Assunto: Notificação Processo 20244384 Solicitação 95167/2024 Sistema Ipê

PARECER TÉCNICO SEMAD/GEINF-06303 Nº 111/2024

Solicitação nº: 95167/2024
Processo nº: 20244384
Empreendedor: ANGELO FELIPE ROYER (027.847.419-58)
Empreendimento: USINAS ROYER CORUMBÁ - CORUMBA DE GOIAS (GO)

Mapa 1: mapa de situação do imóvel.

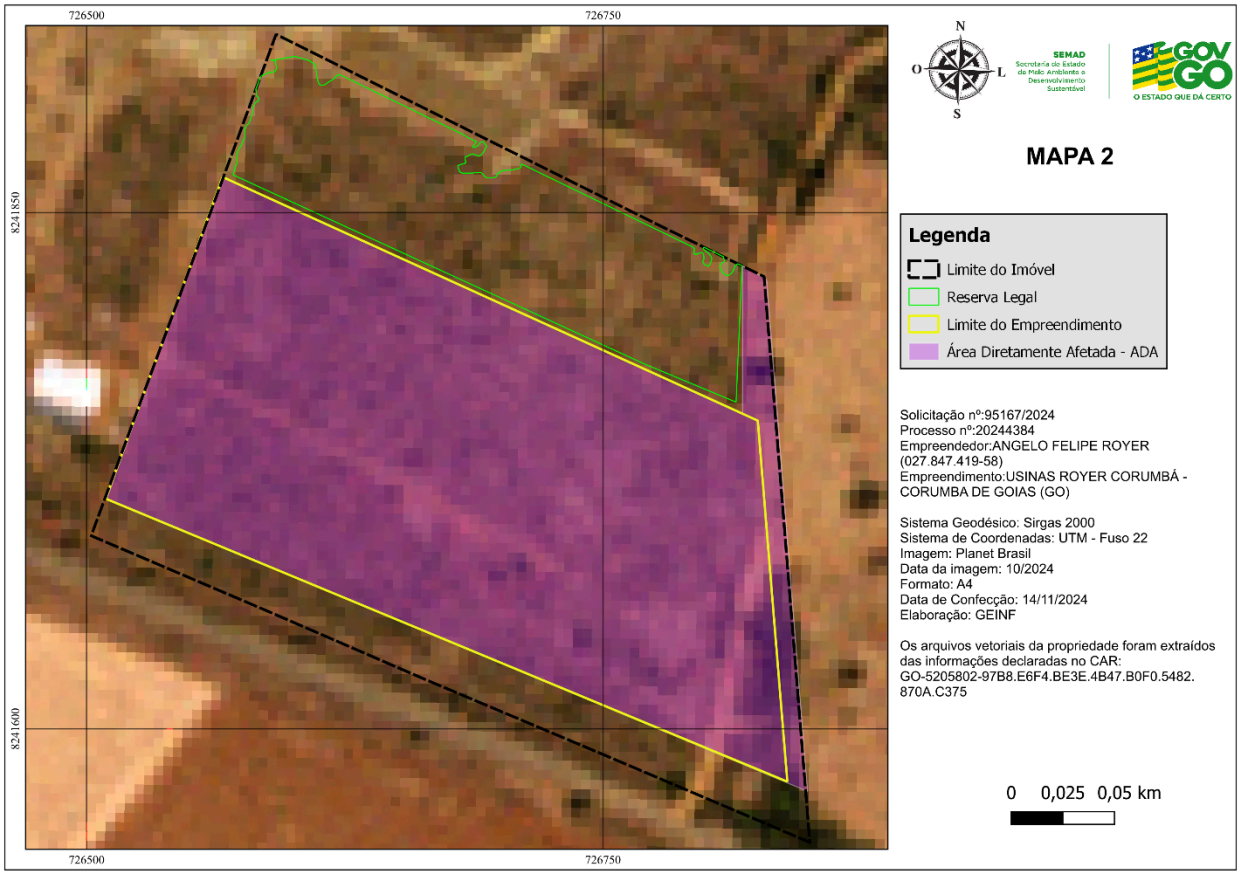
- A área requerida para conversão de uso do solo ultrapassa os limites do empreendimento (ver Mapa 1, em anexo), o que não será autorizado por esta SEMAD, pois toda solicitação de conversão do uso do solo deve estar vinculada a uma atividade específica licenciável. Necessário retificar de forma que essa área não exceda ao limite do empreendimento;

Mapa 2: demonstração da divergência entre as poligonais do limite do empreendimento e área diretamente afetada.

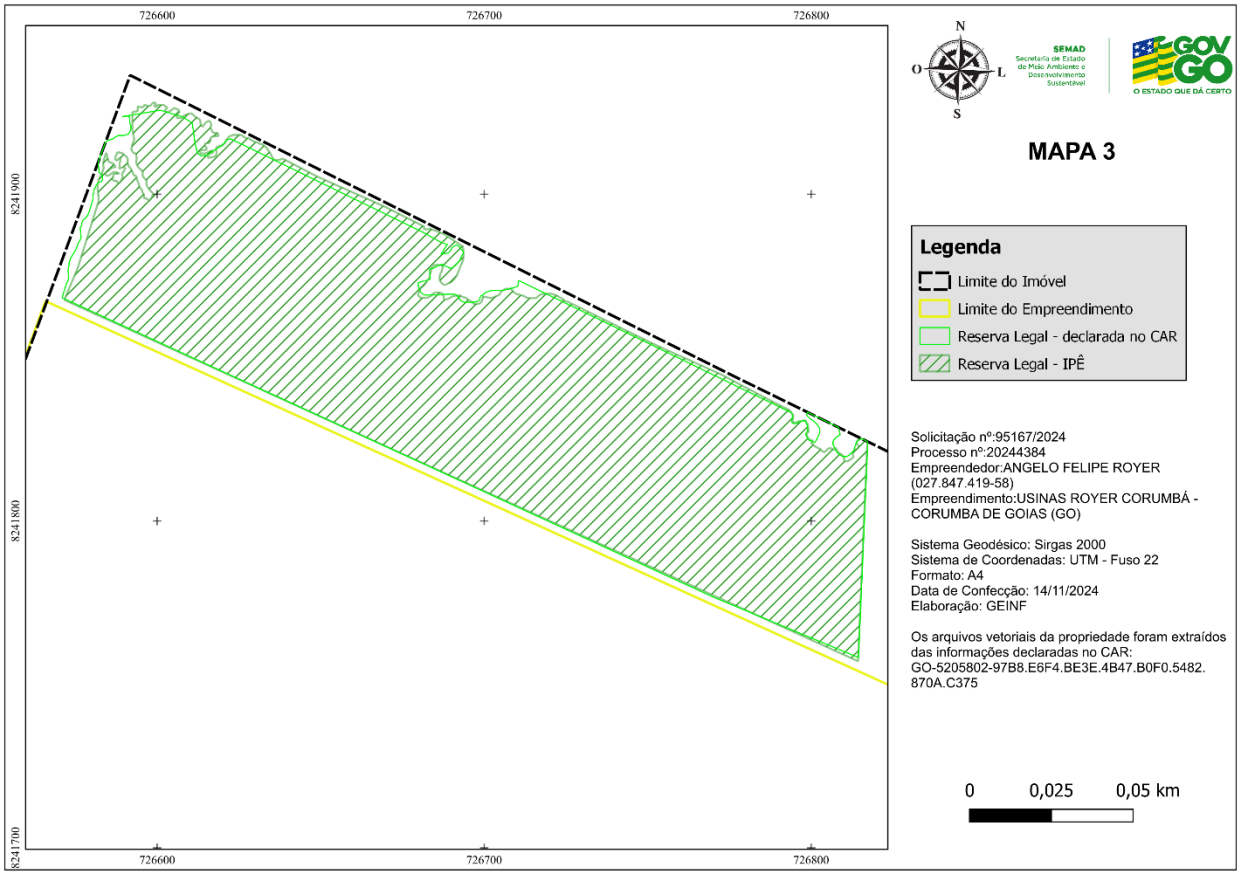
- A área diretamente afetada - ADA, de acordo com a Lei 20.694/2019, Art. 3º, II, representa as “áreas utilizadas pelo empreendimento, incluindo aquelas destinadas à instalação da infraestrutura necessária para a sua implantação e operação ou aquelas que tiveram sua função alterada para abrigar o empreendimento alvo do licenciamento ambiental”. Foi possível observar que a poligonal da ADA está divergente da poligonal do limite do empreendimento (ver Mapa 2, em anexo). Portanto, será necessário retificar essas geometrias de forma que elas sejam iguais;
